Brandveiligheidsscan

VvE Westelijk Halfrond 107-219 (Meridiaan) te Amstelveen

Opdrachtgever:	VvE Metea bv Contactpersoon: A.A.H. Hasb, A. Caljé Postbus 51 3430 AB Nieuwegein
Betreft:	Aanpassen bestaande rapportage brandveiligheid VvE Westelijk Halfrond 107-219 te Amstelveen
Projectnummer:	25 011.17 EW
Documentdatum:	16 september 2025
Versie:	1.0
Adviseur:	GBB B.V. Lindenplein 1 6225 EP Maastricht
Contactpersoon adviseur:	Mevr. E. van Wanrooij

Foto 2 en 3: Gemeenschappelijke verkeersruimten voldoen aan de vereiste materiaalklasse.

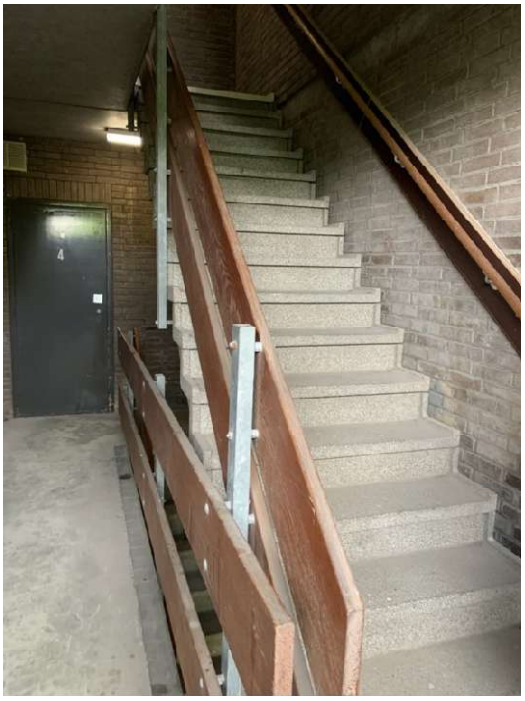
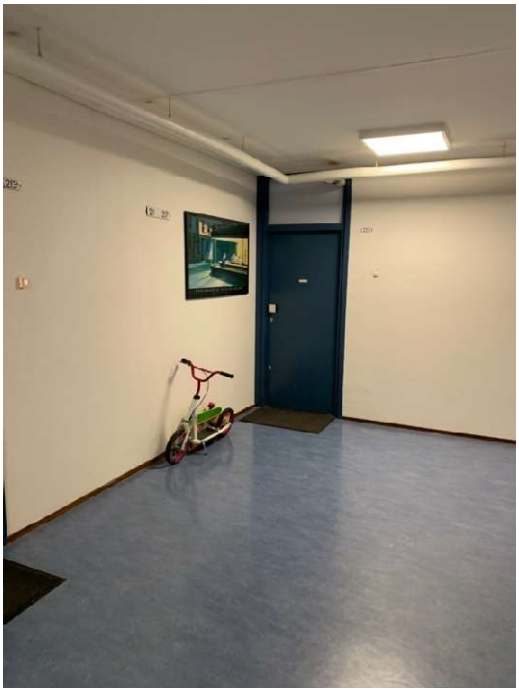
De gemeenschappelijke verkeersruimte en het trappenhuis zijn opgebouwd uit hoofdzakelijk steenachtige materialen. Hiermee wordt aan bovenstaande materiaaleisen voldaan.

Foto 13 en 14: De schacht aanwezig in de sluis.

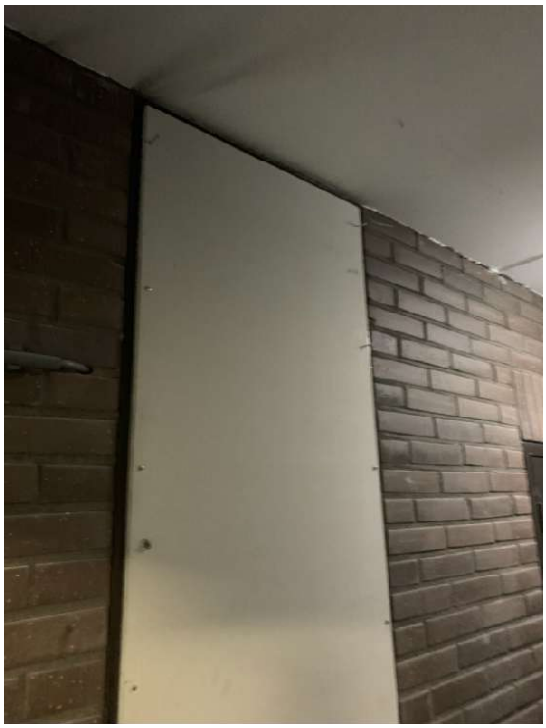
De schacht aanwezig in de sluis naar het trappenhuis is in het verleden al eens dichtgezet met een brandwerend plaat. Op sommige verdiepingen is deze stuk of zit de plaat los.

Actie:
Alle platen op alle verdiepingen controleren en waar nodig plaat weer goed vastzetten en platen die stuk zijn vervangen door nieuwe minimaal 30 minuten brandwerende platen.

Foto 15 t/m 17: Beide roosters zijn niet brandwerend.

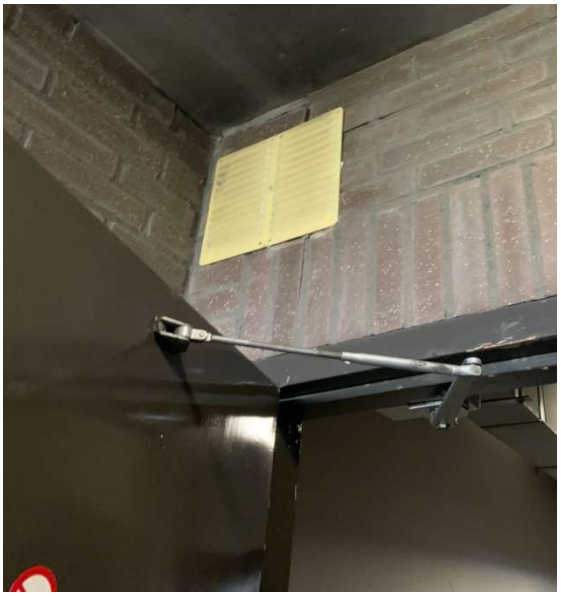
Door de sluis voor het trappenhuis voert een ventilatiekanaal met rooster in lifthal en trappenhuis. Beide roosters zijn niet brandwerend uitgevoerd.

Actie:
De roosters te vervangen door 30 minuten (EI 30) brandwerende roosters.
